중화동 329-38번지 일대 소규모주택정비 관리계획(모아타운 관리계획) 변경(안) 재공람 공고

중화동 329-38번지 일대 소규모주택정비 관리계획(모아타운 관리계획) 변경(안)

■ 정비기반시설(도로) 결정(기정)도

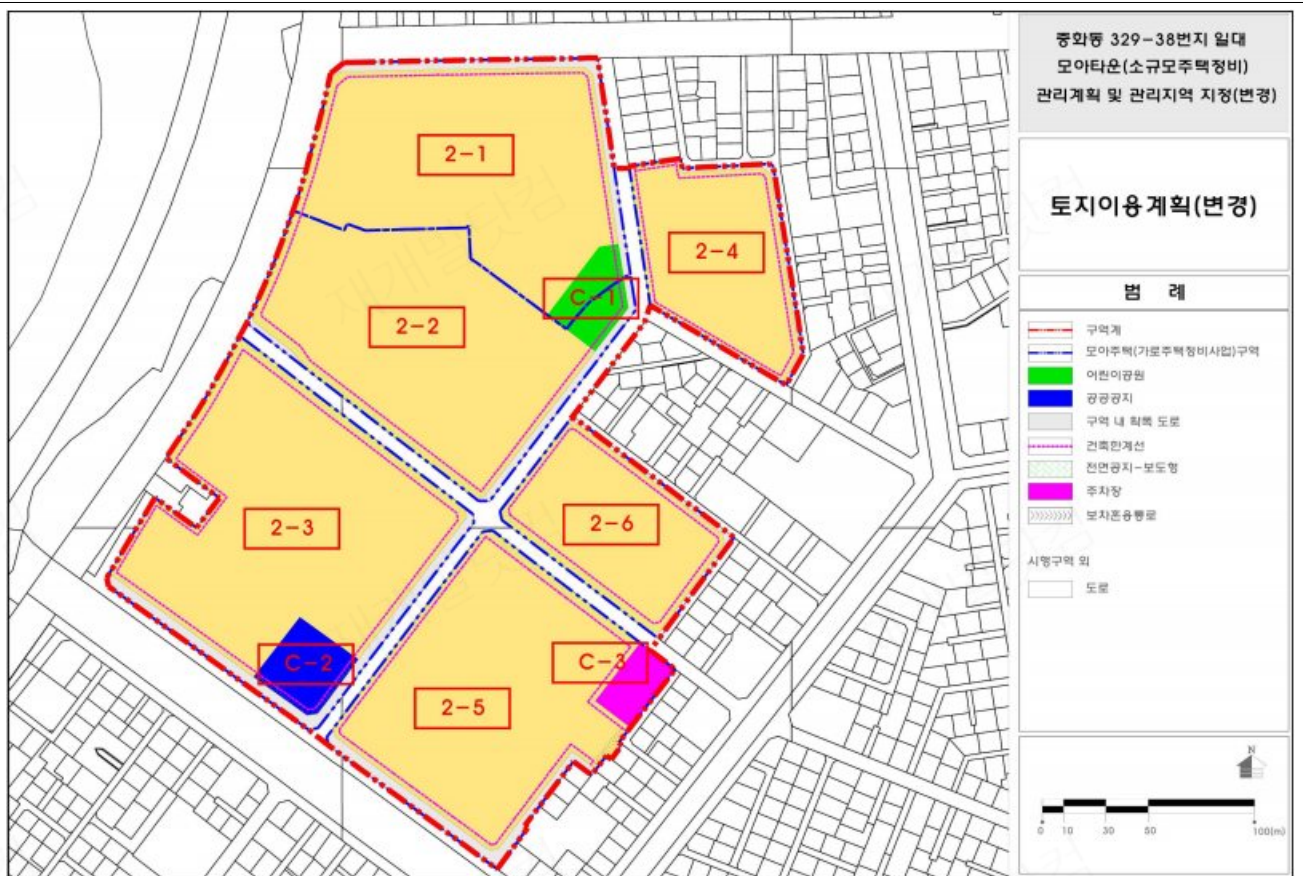
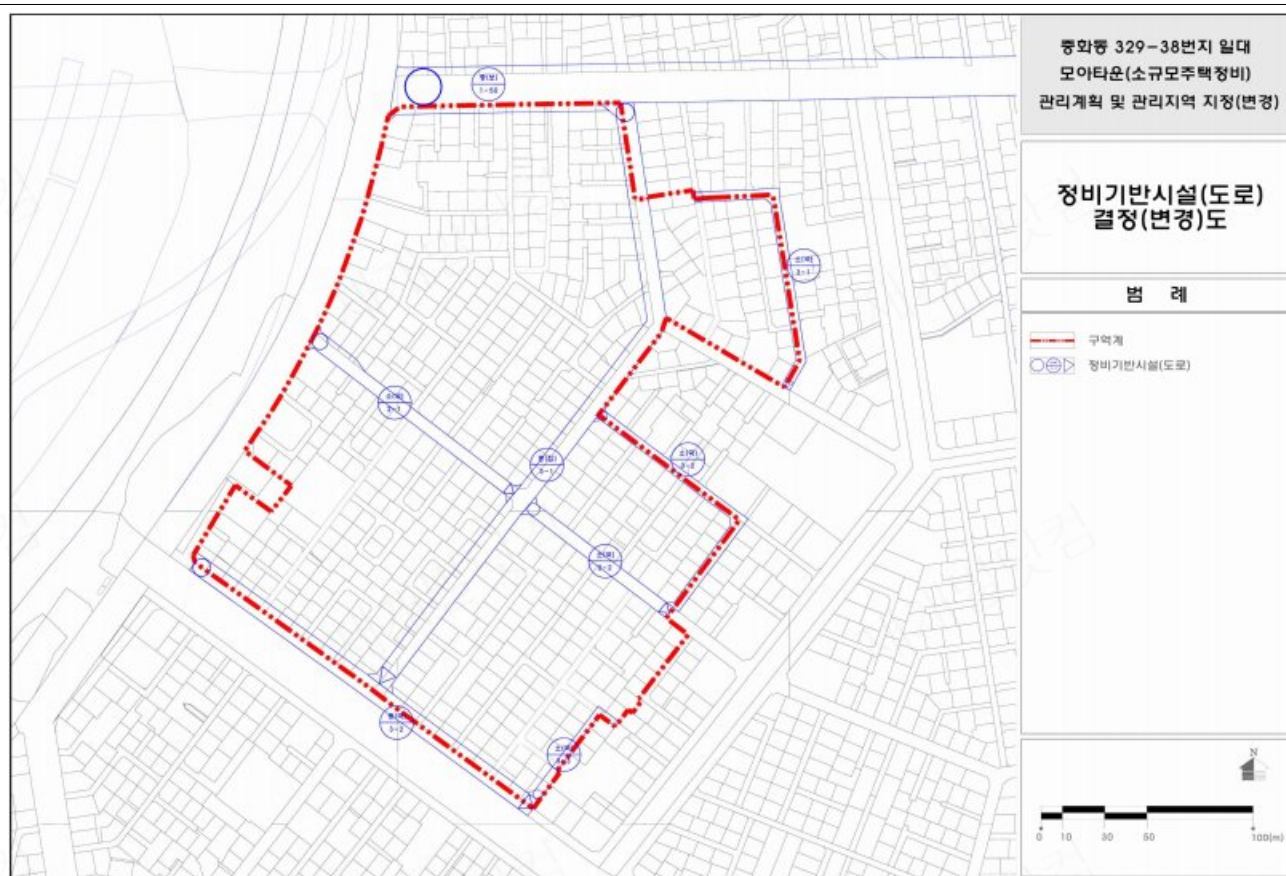
구분	변경내용	변경사유
중로 3-2	2-5구역 남측 중로 3-2호 30m 연장(L=231m → 261m)	중화동 316-37번지 외 8필지(대지7, 도로2)가 2-5구역 내로 편입됨에 따라, 현황도로 연결성 확보 및 기능 개선을 위한 도로 연장 및 신설
소로 3-3	2-5구역 동측 소로 3-3호 도로 신설(L=89m, B=4~6m)

구분	규모				기능	연장 (m)	기점	종점	사용 형태	최초 결정일	비고
	등급	류별	번호	폭원 (m)							
기정	중로	1	50	25 (30)	보조 간선	3,250 (135)	중화동 330-81	중화동 329-1	일반	서고시 제387호(78.8.3)	
기정	중로	3	1	12	집산	420	중화동 329-1	중화동 327-106	일반	서고시 제552호(24.11.14)	
기정	중로	3	2	12	국지	231	중화동 328-34	중화동 317-40	일반	서고시 제552호(24.11.14)	30m 연장
변경	중로	3	2	12	국지	261	중화동 328-34	중화동 316-80	일반		
기정	소로	2	1	8~11	국지	167 (40)	중화동 330-73	중화동 329-72	일반	서고시 제552호(24.11.14)	
기정	소로	2	2	8	국지	113	중화동 315-56	중화동 315-30	일반	서고시 제552호(24.11.14)	
기정	소로	3	1	6	국지	178	중화동 312-107	중화동 312-94	일반	서고시 제552호(24.11.14)	
기정	소로	3	2	6	국지	183	중화동 315-61	중화동 315-30	일반	서고시 제552호(24.11.14)	
신설	소로	3	3	4~6	국지	89	중화동 316-80	중화동 316-46	일반	-	연장(L) 89m, 폭원(B) 4~6m

■ 용도지역 결정(변경)도

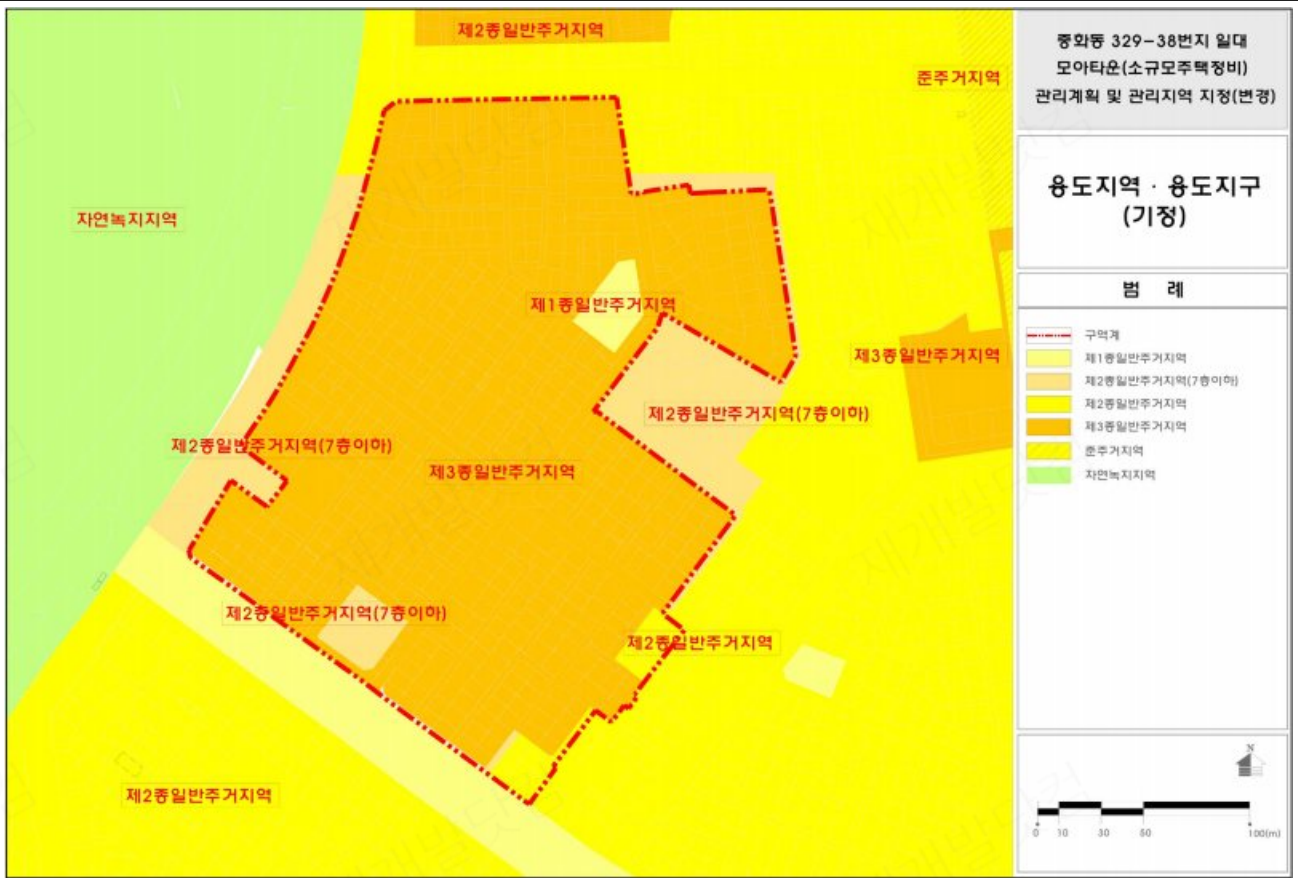
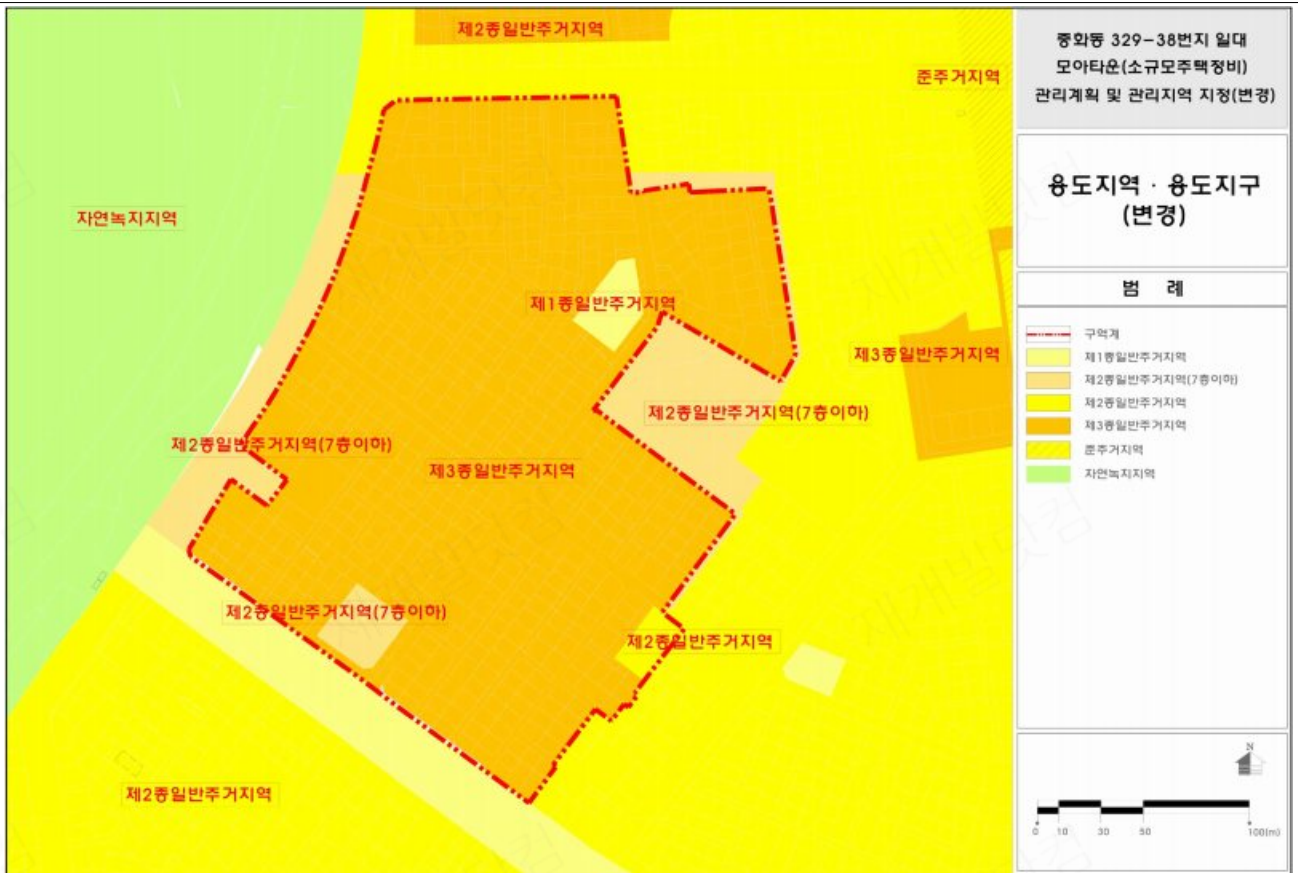
구분	면 적(m ²)	변경사유
용도지역의 지정 및 변경에 관한 계획	- 제2종(7층이하): 1,857.04m² → 1,700.00m² - 제2종일반: 2,201.71m² → 1,000.00m² - 제3종일반: 94,412.85m² → 95,771.60m²	중화동 316-37번지 외 8필지의 2-5구역 내 편입에 따른 제3종 일반주거지역 종상향

구분		면 적(m ²)			구성비 (%)	비 고
		기 정	변 경	변경후		
합 계		99,971.60	-	99,971.60	100.0	-
주거 지역	제1종일반주거지역	1,500.00	-	1,500.00	1.5	-
	제2종일반주거지역(7층)	1,857.04	감) 157.04	1,700.00	1.7	-
	제2종일반주거지역	2,201.71	감) 1,201.71	1,000.00	1.0	-
	제3종일반주거지역	94,412.85	증) 1,358.75	95,771.60	95.8	-

▪ 특별건축구역에 관한 계획(안)(변경)

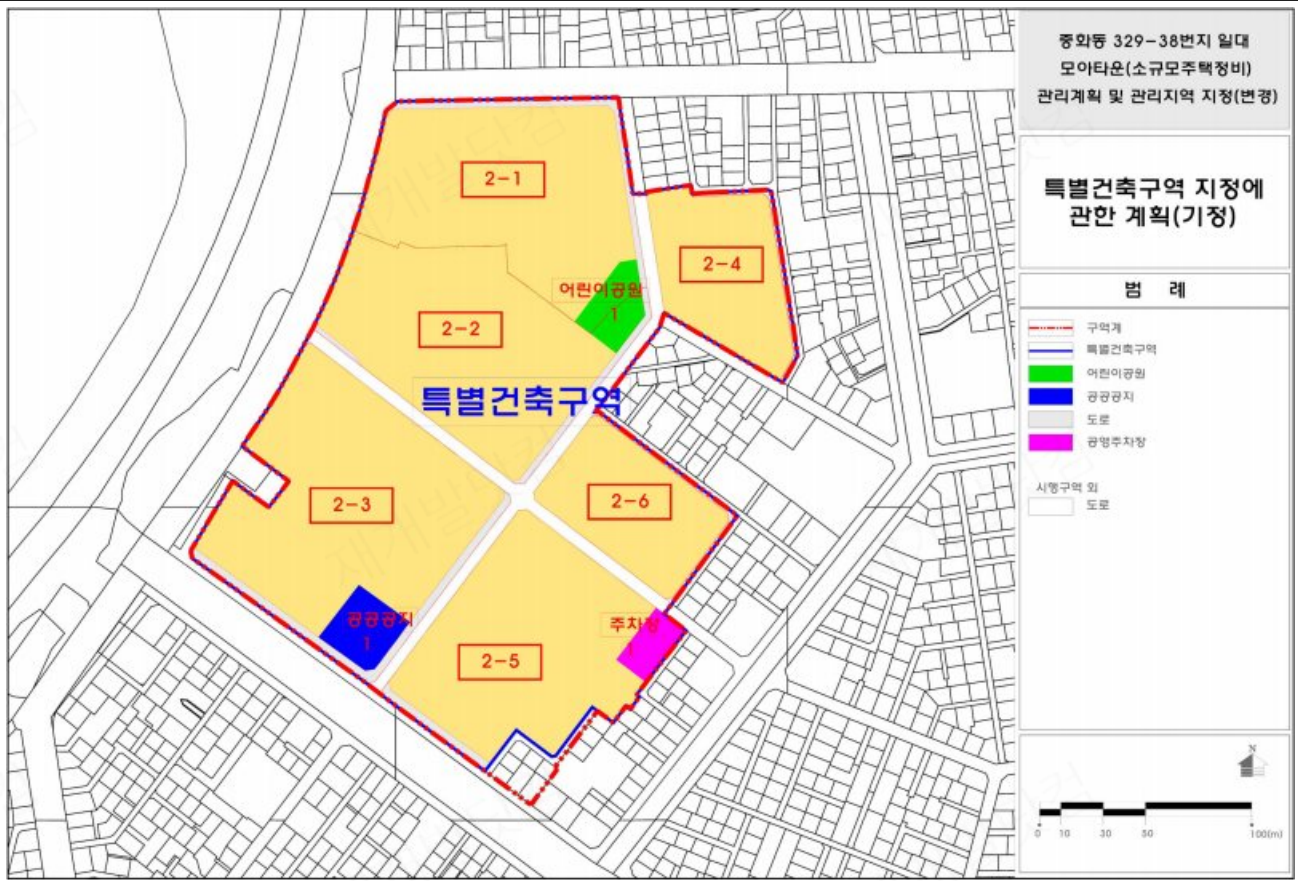
구분	면 적(m ²)	변경사유
용도지역 결정조서 변경 사유서	• 특별건축구역 지정 면적 변경 : 98,612.85m ² → 99,971.60m ²	• 중화동 316-37번지 외 8필지의 2-5구역 내 편입에 따른 특별 건축구역 지정 면적 변경

구분	도면표시	위치	면적(m ²)			비고
			기정	변경	변경후	
-	특별건축구역	2-1~ 2-6구역	98,612.85	증) 1,358.75	99,971.60	2-5구역 내 중화동 316-37번지 외 8필지 편입
